改善箇所説明②

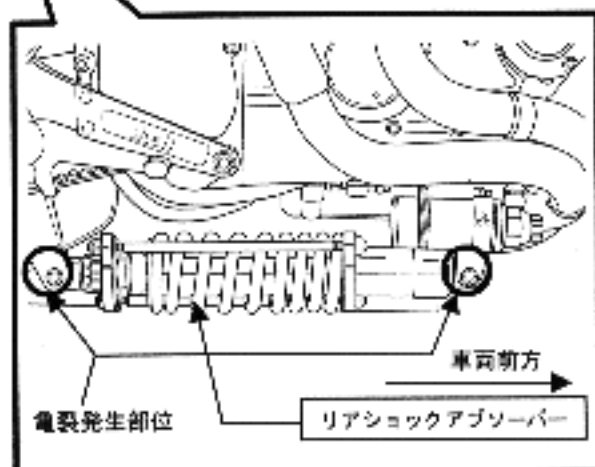
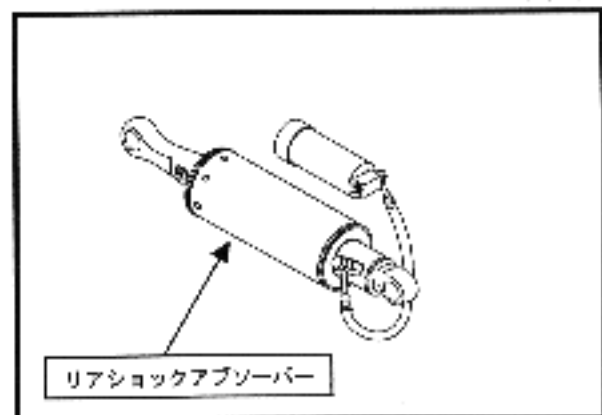
基準不適合箇所

緩衝装置のリアショックアブソーバーにおいて、車体への取付け部の強度が不足しているため、そのままの状態で使用を続けると、当該取付け部に亀裂が生じ、破損して走行安定性を損なう恐れがある。

改善内容

全車両、当該リアショックアブソーバーを対策品と交換する。

不具合品はコイルスプリングが露出しているのに対し、対策品はコイルスプリングが隠されている。
